正誤表

2026年目標 TAC建築士講座

級	一級
講義	設計製図
教材	課題7 答案例 I

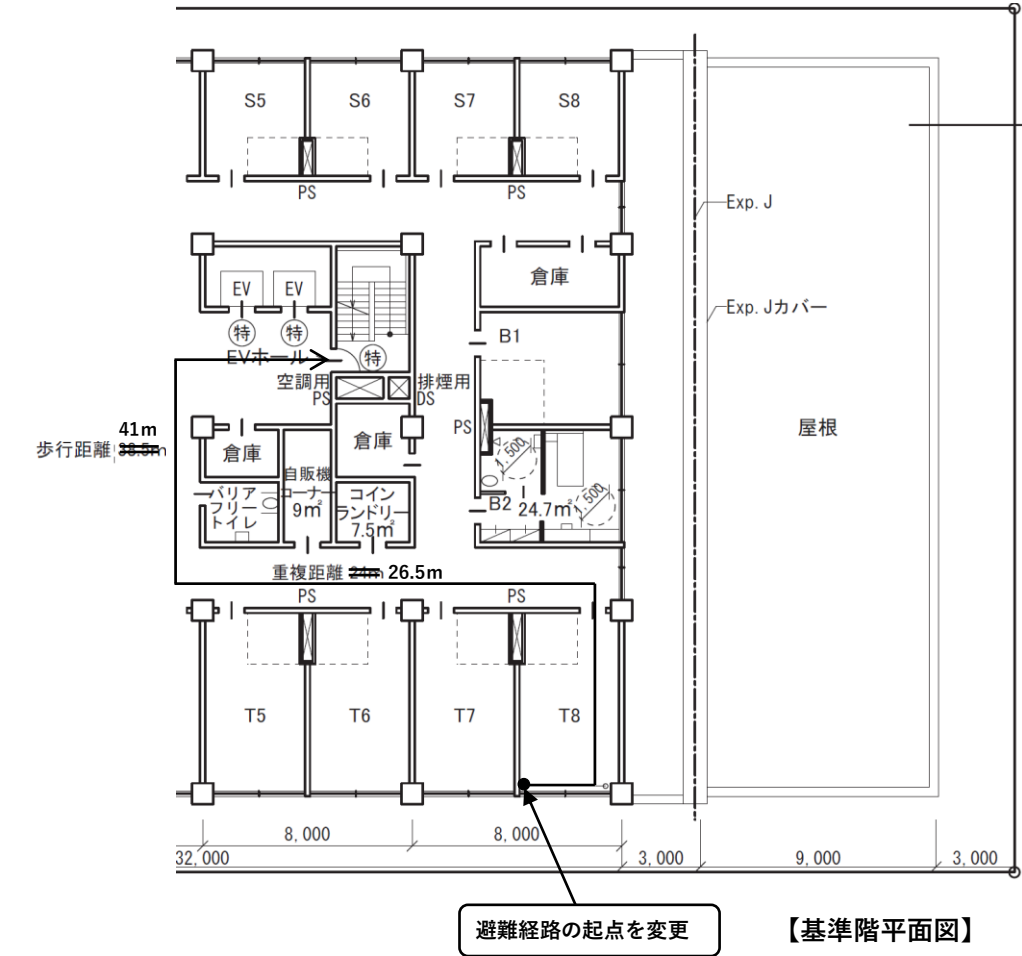
日付	教材	内容
9/24	答案例 I	課題 7 に関する内容について、以下の訂正をお願い致します。 ・ 答案例 I の基準階平面図において、客室 T 8 からの避難経路の起点を室の左下に変更  【基準階平面図】
